**Avis délibéré de l'Autorité environnementale  
sur le centre d'exploitation des lignes 16 et 17  
du Grand Paris Express (93-95)**

**Complément à l'avis Ae n°2017-71**

n°Ae : 2018-05

*Figure 2: Localisation du centre d'exploitation (source dossier). Les sites de Gonesse (orange) et Mermoz (rose) sont les sites alternatifs qui avaient été étudiés.*

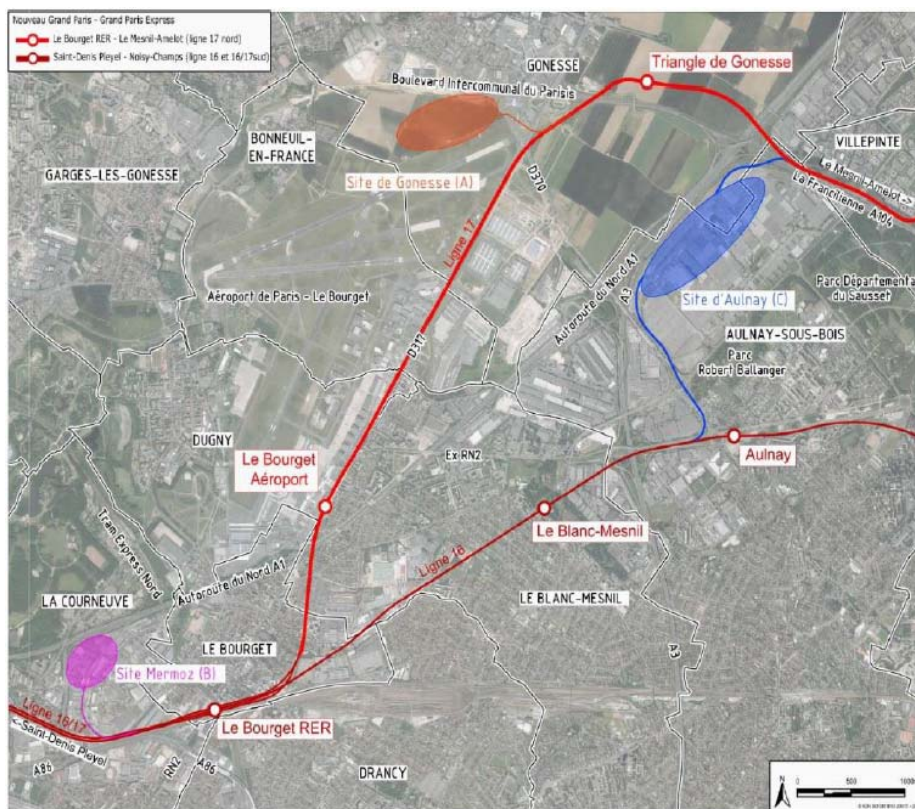
Le dossier évoque les trois hypothèses initialement envisagées d'implantation du site (Gonesse, Mermoz et Aulnay, cf. figure 1). Les critères de choix combinaient proximité géographique vis-à-vis de la ligne 17 et de la ligne 16, foncier mobilisable et desserte routière et ferroviaire. Le recours à une étude multi-critères est mentionné par le dossier, celle-ci n'est toutefois pas jointe.

Au sein du site PSA, l'implantation définitive a été choisie pour des raisons de contraintes constructives sous exploitation ferroviaire. Les contraintes pour le choix des emprises liées à la présence des activités industrielles voisines, ainsi qu'aux pollutions du site ne sont pas explicitées.

***L'Ae recommande de compléter l'étude d'impact par les analyses multicritères ayant mené au choix de l'implantation retenue, notamment eu égard aux effets sur l'environnement ou la santé humaine.***

Figure 3: localisation des projets retenus pour l'analyse des effets cumulés (source dossier).

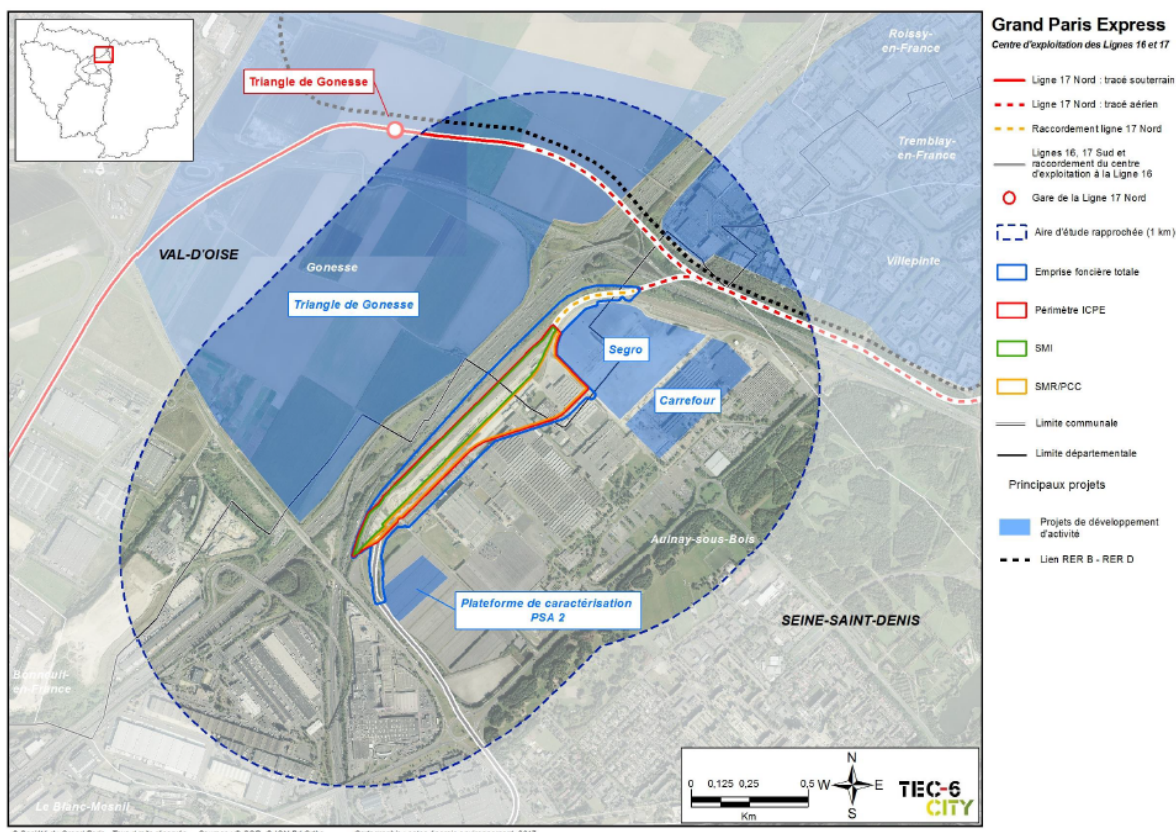
L'Ae avait déjà formulé, dans ses deux précédents avis sur la ligne 17, des recommandations importantes relatives aux impacts cumulés du projet avec les autres projets connus. Ce troisième dossier n'y fait référence que sous la forme d'une « appréciation des impacts cumulés » très qualitative et identifie plusieurs risques d'impacts faibles à modérés. Selon le code de l'environnement (article R.122-5 5°), ce volet doit comporter « *une description des incidences notables que le projet est susceptible d'avoir sur l'environnement résultant, entre autres du cumul des incidences avec d'autres projets existants ou approuvés, en tenant compte le cas échéant des problèmes environnementaux relatifs à l'utilisation des ressources naturelles et des zones revêtant une importance particulière pour l'environnement susceptibles d'être touchées* ».

Figure 4: Localisation des pollutions identifiées (source dossier).

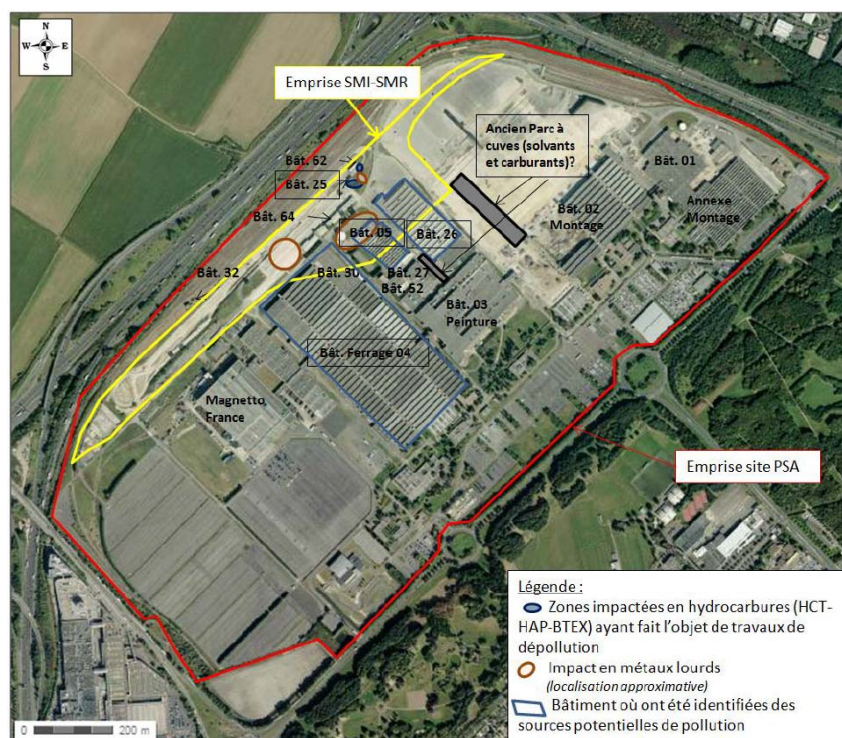
Le site PSA est inscrit dans la base de données des sites et sols pollués BASOL: un foyer de pollution est répertorié au niveau de la zone dite des anciens « parcs à cuves de carburants et solvants », mitoyenne au PCC/SMR (voir figure 3 ci-dessous). Le dossier mentionne que, sur 30 000 m<sup>2</sup>, la nappe des calcaires de Saint-Ouen est polluée par des BTEX (Benzène, Toluène,

Le dossier précise également que la dépollution des eaux souterraines au droit de l'ancien parc à cuves, qui incombe à PSA, est engagée depuis septembre 2017. Elle consiste en des travaux de purge des sols et d'écramage<sup>9</sup> de nappe de fond de fouille jusqu'en mars 2019, puis en un traitement de nappe *in situ* jusqu'en décembre 2020, sans pouvoir conclure néanmoins sur la réussite de l'opération et sur les niveaux de pollution résiduels, ce qui laisse une incertitude sur les impacts sanitaires pendant la phase travaux.

Selon les informations communiquées aux rapporteurs après leur visite, les cibles de dépollution des sols retenues par PSA seraient similaires à celles retenues par la police des installations classées sur une autre partie du site, sans être prescrites par arrêté préfectoral. La gestion envisagée consiste à excaver et éliminer les terres polluées et à remblayer les surfaces polluées par des terres saines jusqu'à la cote retenue. Néanmoins, le dossier n'apporte à aucun endroit de

précision sur les mesures de gestion, ni de garantie quant à l'exposition des travailleurs, pendant la phase travaux, puis des occupants pendant l'exploitation du site, que ce soit vis-à-vis des sols pollués du site ou de la nappe située au voisinage<sup>10</sup>.

***L'Ae recommande de préciser, pour l'ensemble des sols et nappes pollués les objectifs à atteindre pour maîtriser l'exposition des travailleurs et des occupants des futures installations et, le cas échéant, les précautions éventuellement nécessaires pendant la phase travaux.***

Figure 6 : espaces relais (source dossier).

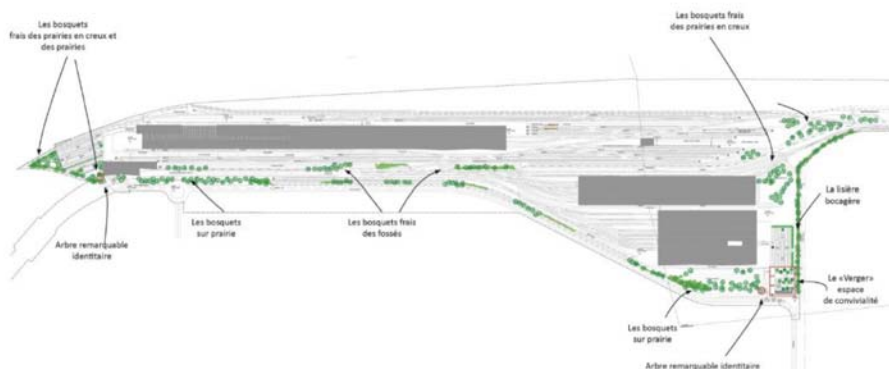
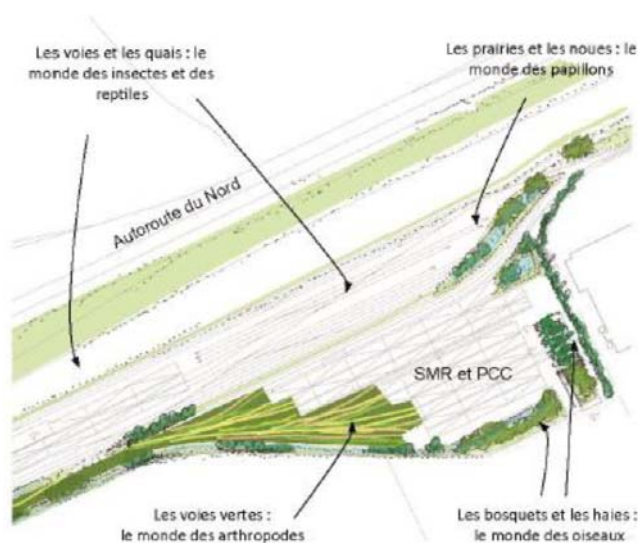
Parmi les espèces animales présentes au sein de l'aire d'étude, quatorze sont protégées dont douze espèces d'oiseaux, un reptile (le Lézard des murailles) et un insecte (l'Oedipode turquoise, protégé à l'échelle régionale). Le dossier conclut à l'absence de besoin de demande de dérogation à la destruction d'espèces protégées du fait de la mise en œuvre de mesures de réductions devant permettre de favoriser la fuite des espèces vers des milieux de report (le long de l'autoroute A3) durant les travaux et la reconstitution d'habitats favorables (implantation de quelques bosquets, de prairies et de noues au sein du périmètre du centre d'exploitation, cf. figures 6 et 7).

Le dossier mentionne que le calendrier de travaux prend en compte des périodes sensibles pour la faune et notamment les oiseaux (période sensible comprise entre avril et août) alors que la modulation de l'activité des travaux durant toute la période de construction du centre d'exploitation n'est pas présentée.

***L'Ae recommande de démontrer la suffisance des mesures de réduction concernant la faune, et, le cas échéant de les compléter, afin d'éviter le besoin d'une demande de dérogation relative aux espèces protégées.***
